**[ID: 10110]**  
**REALIZZAZIONE IMPIANTO AGRIVOLTAICO A  
TERRA DA 39,99 MW TIPO AD  
INSEGUIMENTO MONOASSIALE  
E IMPIANTO DI ACCUMULO (BESS) DA 15MW**

**“SERRI”  
COMUNE DI SERRI (SU)**

**RISPOSTE ALLE OSSERVAZIONI**

**Committente:** ENERGYSERRI1 S.R.L.

Inquadramento futura Stazione Elettrica RTN a 150/36 kv su linee "Taloro - Villasor" e "Taloro - Tuili" – Estratto da Piano Tecnico delle Opere (codice elaborato IN-GE-SE-T19)

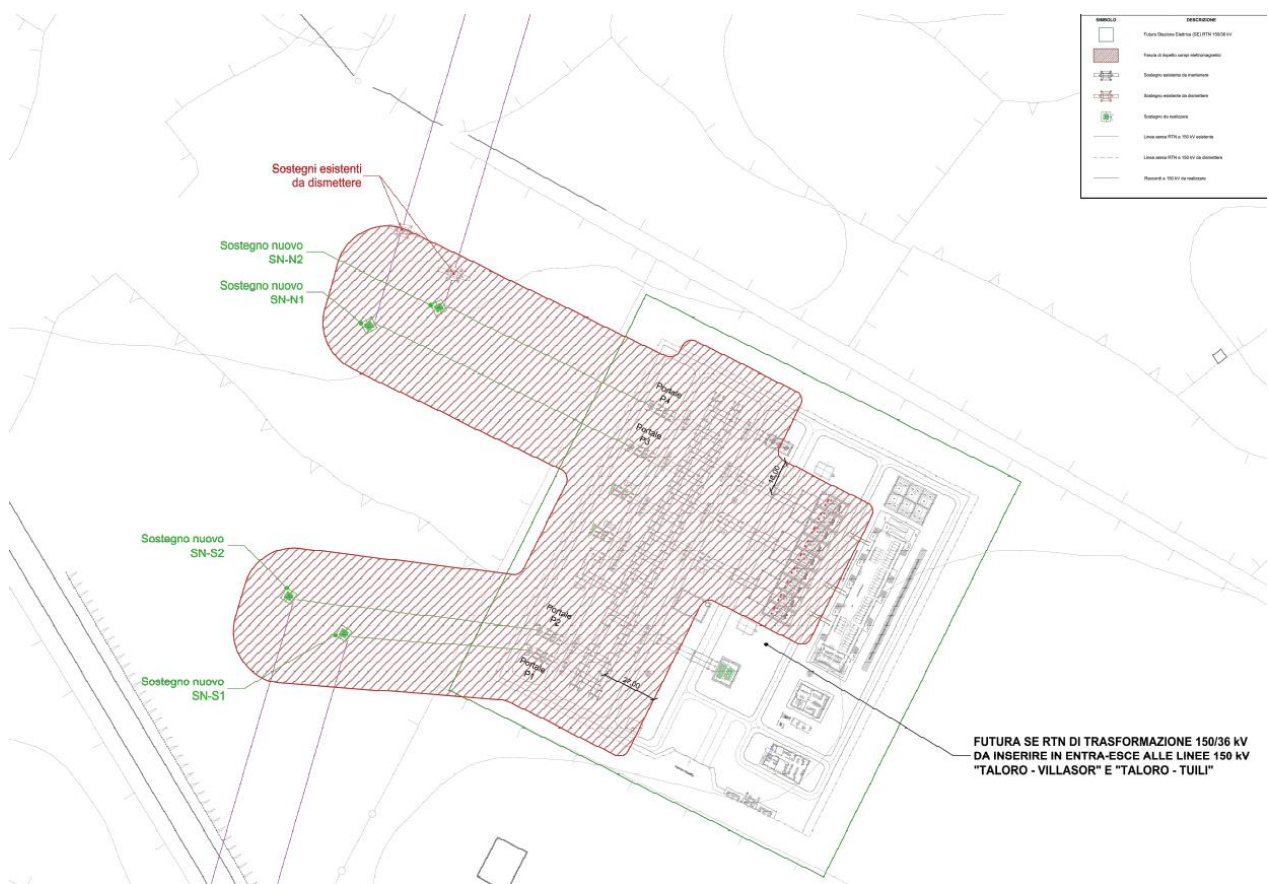
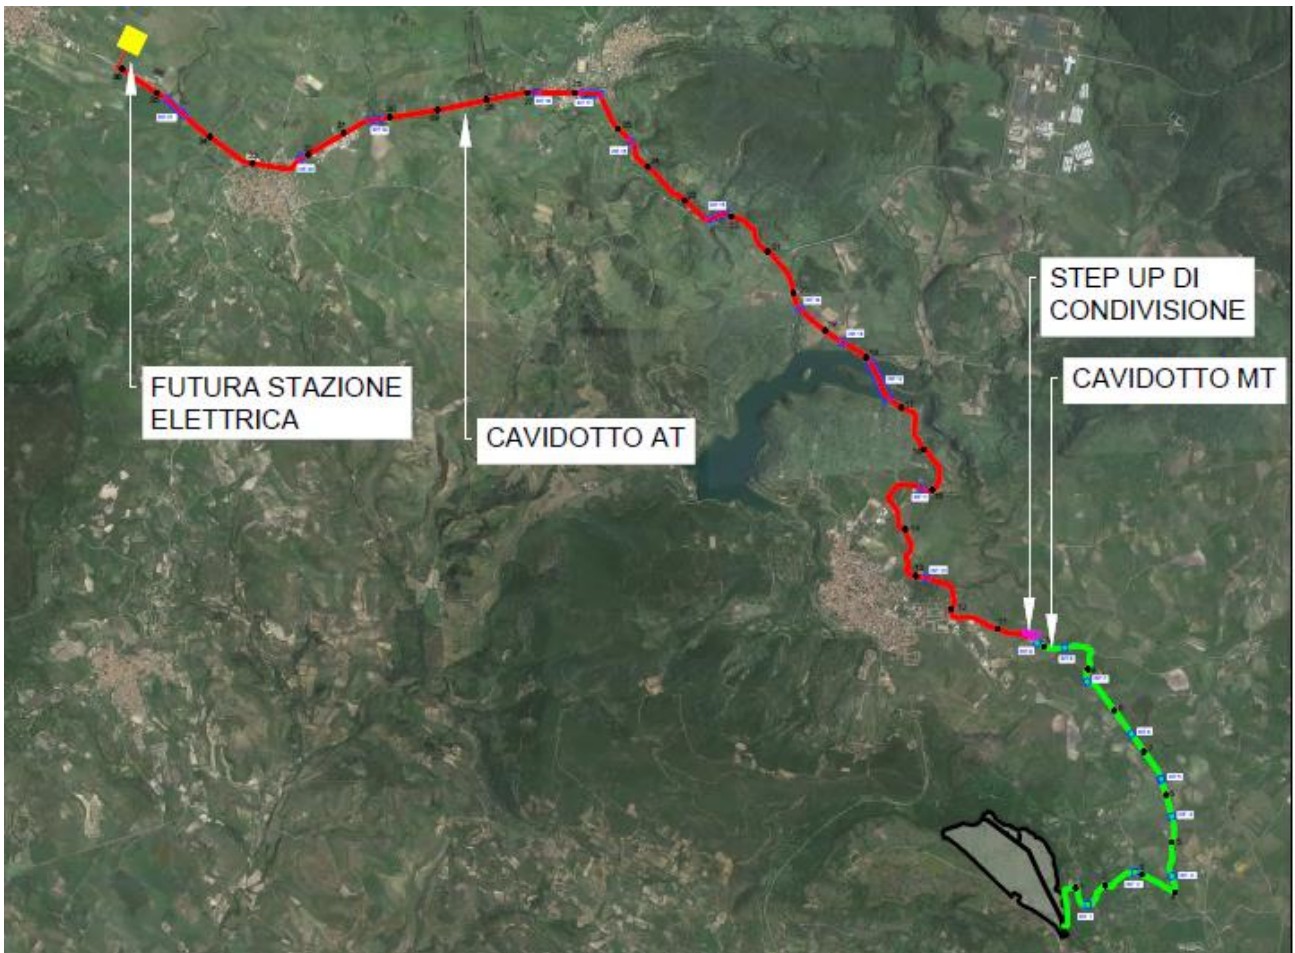
L'assessorato Degli Enti Locali, Finanze E Urbanistica sottolinea che il cavidotto per il collegamento dell'impianto alla nuova stazione in agro di Genoni è previsto completamente interrato lungo strade esistenti e nel suo lungo percorso attraversa diversi corsi d'acqua sottoposti a vincolo paesaggistico ai sensi degli art.li 142 e 143, del D.lgs 42/04 art. 17, comma 3, lett. h), delle NTA del PPR. **Si fa presente che il tavolo tecnico attivato per la realizzazione della nuova stazione ha spostato le ipotesi di localizzazione per la realizzazione della Nuova Stazione (SE) della RTN a 150/36 kV in entra-esce alle linee RTN a 150 kV "Taloro-Villasor" e "Taloro-Tuili".**

**In sede di tavolo tecnico è stata definita la posizione della SE nel Comune di Genoni, per la quale è stato sviluppato il PTO (Piano Tecnico delle Opere), inviato a Terna, in attesa di essere benestariato, come di seguito riportato. Per maggiori dettagli si rimanda alla tavola OS-16.**

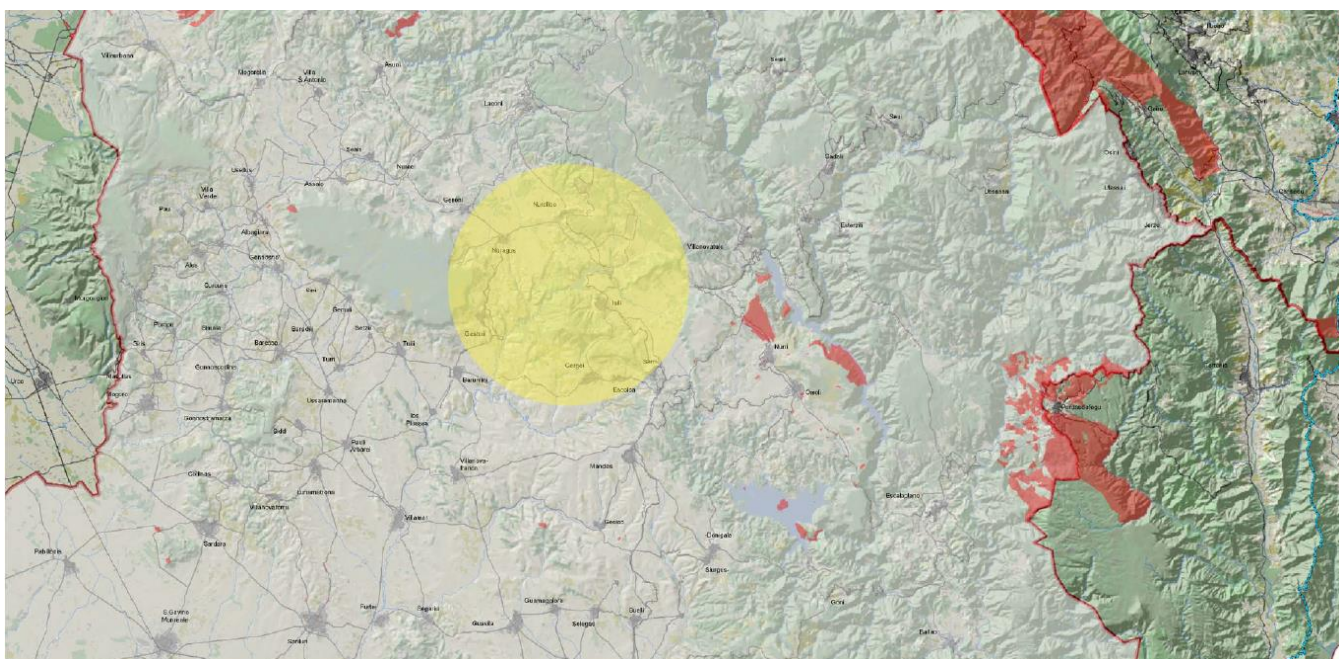
L'assessorato dell'Agricoltura e Riforma Agro-pastorale, Direzione Generale dell'Agricoltura, Servizio Tutela Rurale Agro-Ambientale e Infrastrutturale indica la mancanza di elaborati riguardanti:

- la linea di connessione alla rete;
- il piano particellare.

Per quanto riguarda la linea di connessione alla rete si fa presente che, come già anticipato, sono in corso tavoli tecnici per la progettazione e realizzazione della futura stazione di consegna, che al contrario di quanto era stato ipotizzato precedentemente sarà ospitata nel Comune di Genoni. **È stata infatti presentata all'interno del PTO la nuova Stazione (SE) della RTN a 150/36 kV in entra-esce alle linee RTN a 150 kV "Taloro-Villasor" e "Taloro-Tuili, ed è stata inviata a Terna, in attesa di ottenere il benestare.**

Si rimanda al **paragrafo 2** delle presenti osservazioni e alla tavola **"OS\_16 - Futura stazione elettrica RTN su base CTR"** per maggiori dettagli circa il posizionamento nella nuova S.E. presentata nel PTO.

*Cartografia degli usi civici, in rosso, scala 1: 200 000, disponibile su Sardegna Territorio, in giallo l'area di impianto e cavidotto di connessione*

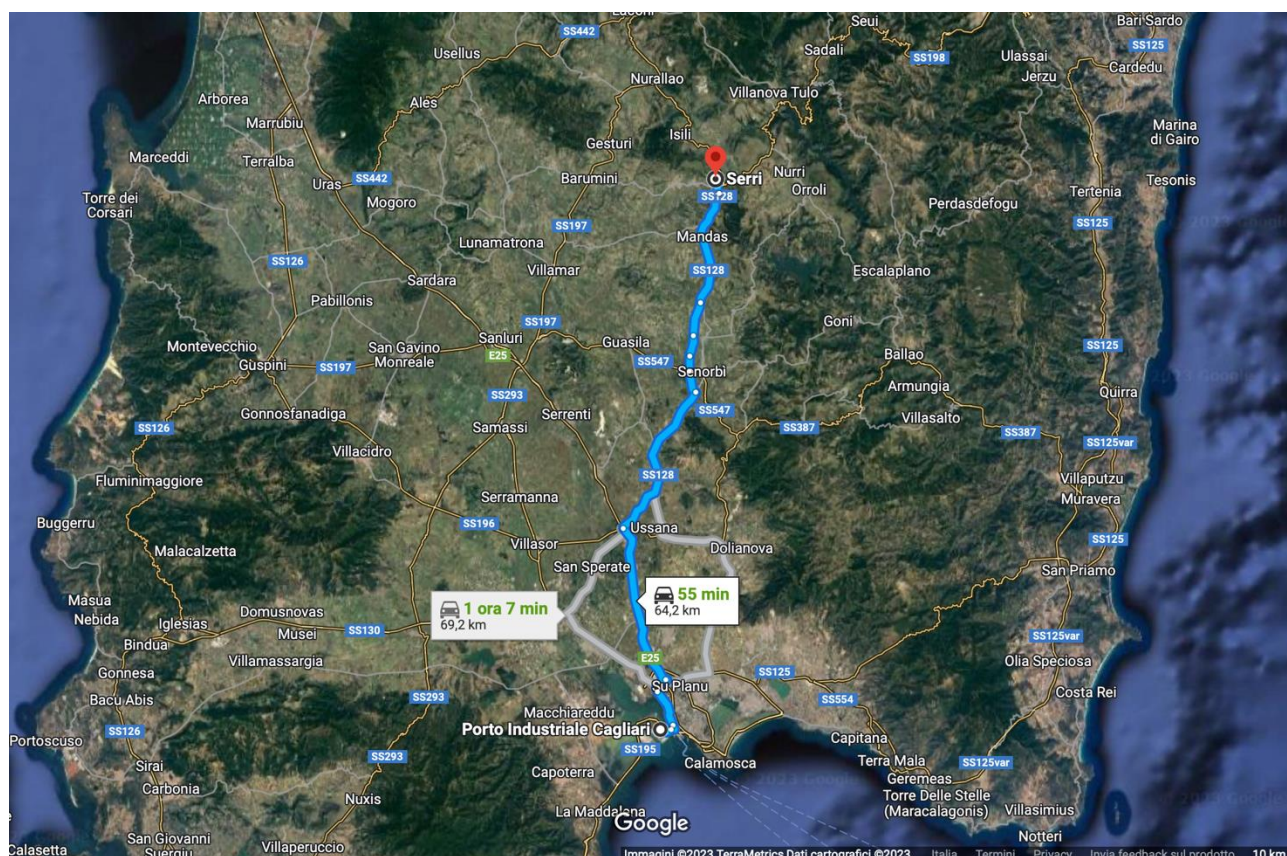
In riferimento alla procedura V.I.A. in oggetto, l'assessorato dell'Agricoltura e Riforma Agro-pastorale, Direzione Generale dell'Agricoltura, Servizio Tutela Rurale Agro-Ambientale e Infrastrutturale fa presente che l'area in agro di Serri individuata per il posizionamento dell'impianto non ricade su terre civiche, ma si è rilevato che nel progetto mancano gli elementi della linea di connessione alla rete, che in ogni caso si conferma non ricadranno su terre civiche in quanto non presenti nelle immediate vicinanze dell'area di impianto.

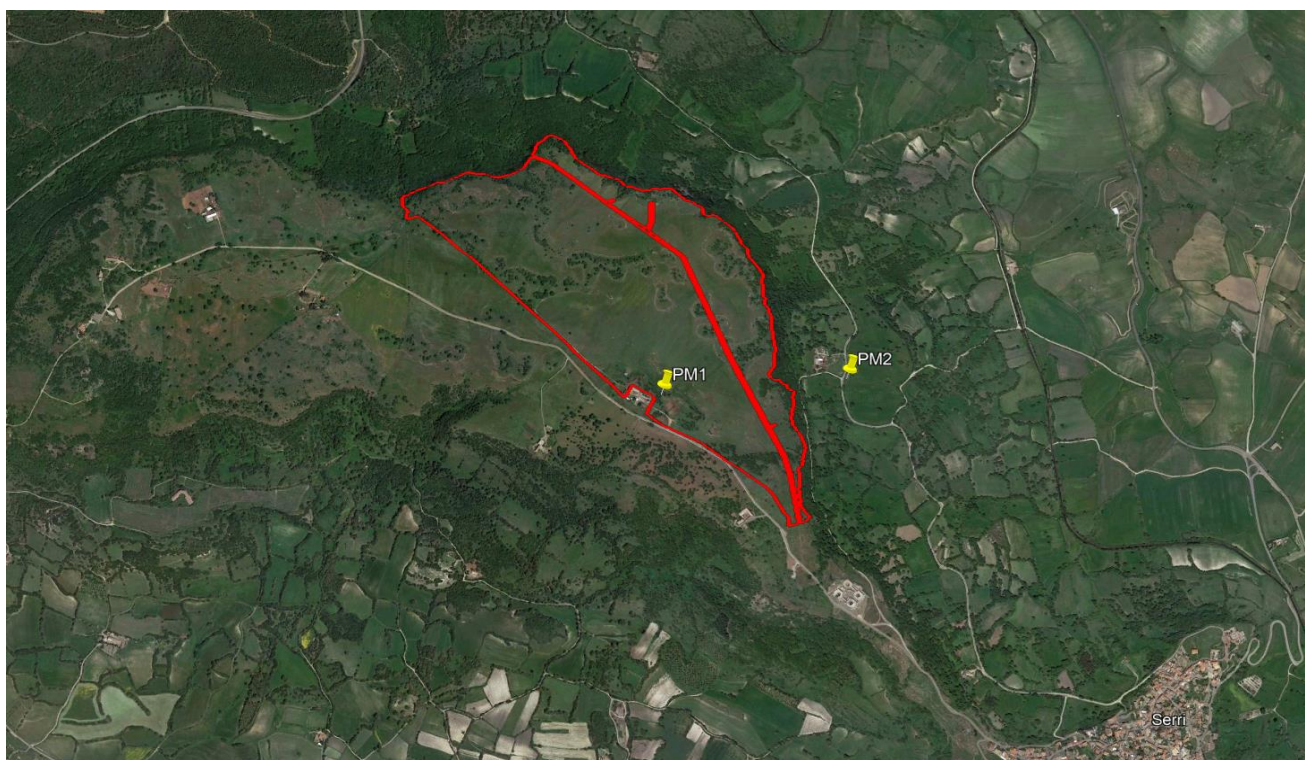
**Non risultava, nel precedente invio, dettagliata la rappresentazione delle opere di connessione e delle strutture elettriche previste all'interno del parco. Motivo per cui, si è cercato di definire un maggior dettaglio, nei seguenti elaborati grafici:**

- **OS\_13A\_Layout cavidotti impianto agrivoltaico**
- **OS\_13B\_Layout cavidotti impianto agrivoltaico - sez.1**
- **OS\_13C\_Layout cavidotti impianto agrivoltaico - sez.2**
- **OS\_13D\_Layout cavidotti impianto agrivoltaico - sez.3**
- **OS\_13E\_Layout cavidotti impianto agrivoltaico - sez.4**
- **OS\_13F\_Layout cavidotti impianto BESS**

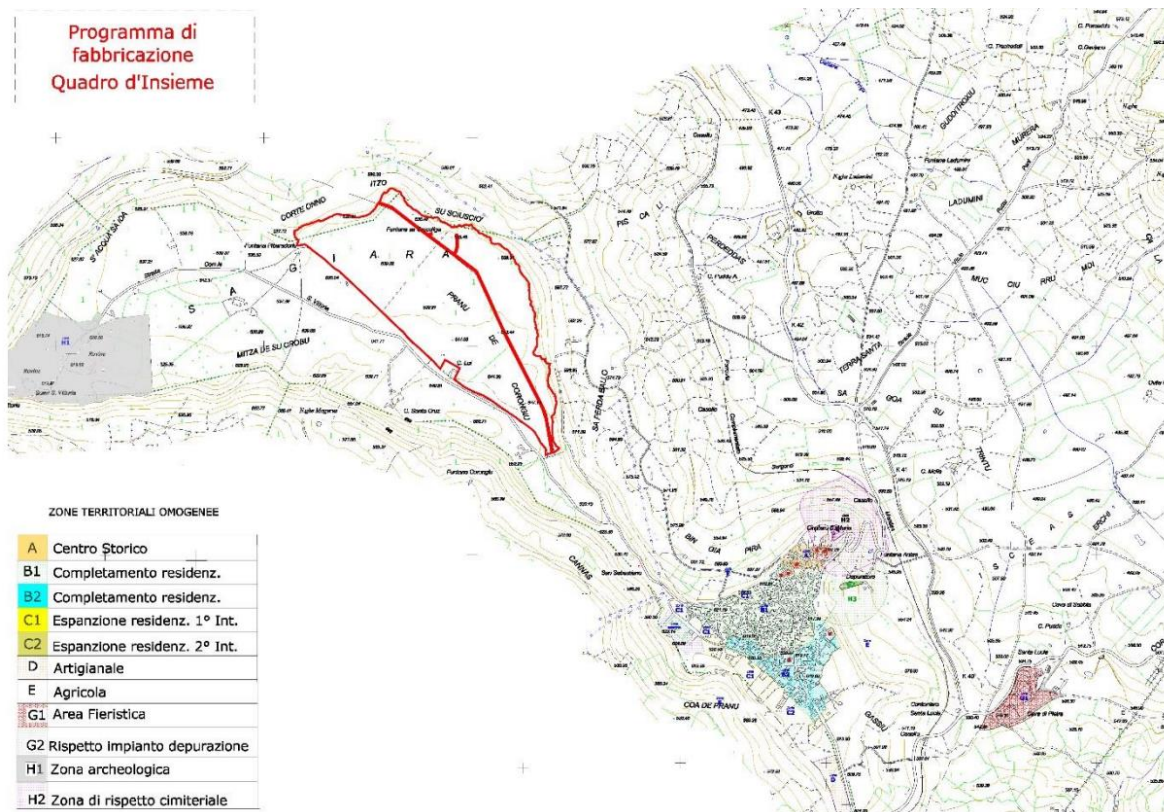
- la necessità di completamento della planimetria di cantiere AU\_15 dove è stato rivelato l'assenza di indicazioni riguardo l'ingresso dell'area di cantiere.

**A tal proposito di rimanda alla tavola OS\_04.**

*Relazioni di visibilità tra area di impianto dell'agrivoltaico denominato "Serri" e il parco fotovoltaico in loc. "Carroga"*

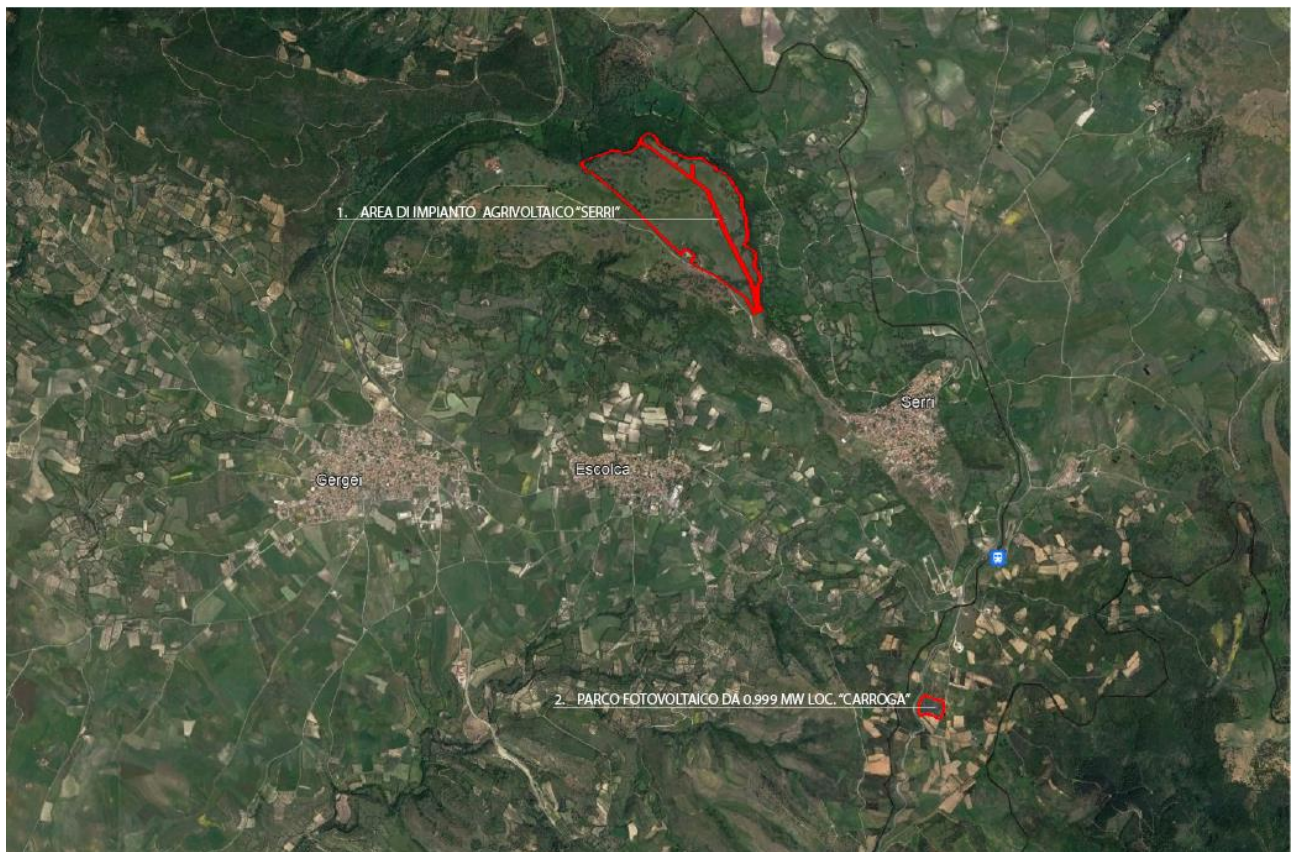
- fa presente che nel SIA00: Quadro Progettuale – Studio di impatto ambientale, Impatto cumulativo su flora e fauna è stato dichiarato erroneamente che nel raggio di 5 chilometri non sono presenti altri impianti fotovoltaici, mentre a circa 3,5 chilometri sito nel comune di Escolca in località Monti Corrogas è presente un impianto fotovoltaico installato in prossimità della S.S. 128.

**Si conferma la presenza di questo impianto fotovoltaico, di proprietà della SF ISLAND S.R.L. che ha depositato su SardegnaSira l'istanza relativa al procedimento di Verifica di assoggettabilità alla VIA per il progetto "Parco Fotovoltaico e delle relative opere ed infrastrutture connesse da realizzare nel Comune Escolca, località 'Carroga', della potenza di 0.999 MW". Vista la piccola entità del parco fotovoltaico di Escolca non si ritengono possibili impatti cumulativi significativi su flora, fauna, e sulle componenti indagate dallo studio di impatto ambientale, ad eccezione del possibile impatto cumulativo paesaggistico.**

A tal proposito si ritiene che dall'area di impianto dell'agri-voltaico "Serrì", sia possibile vedere il parco fotovoltaico in loc. Corrogas in quanto posto a 585 circa metri sul livello del mare, mentre non è possibile che dalla località Corrogas sia visibile l'impianto agri-voltaico "Serrì" in quanto posto a 640 m circa s.l.m., quindi circa 50 m oltre.
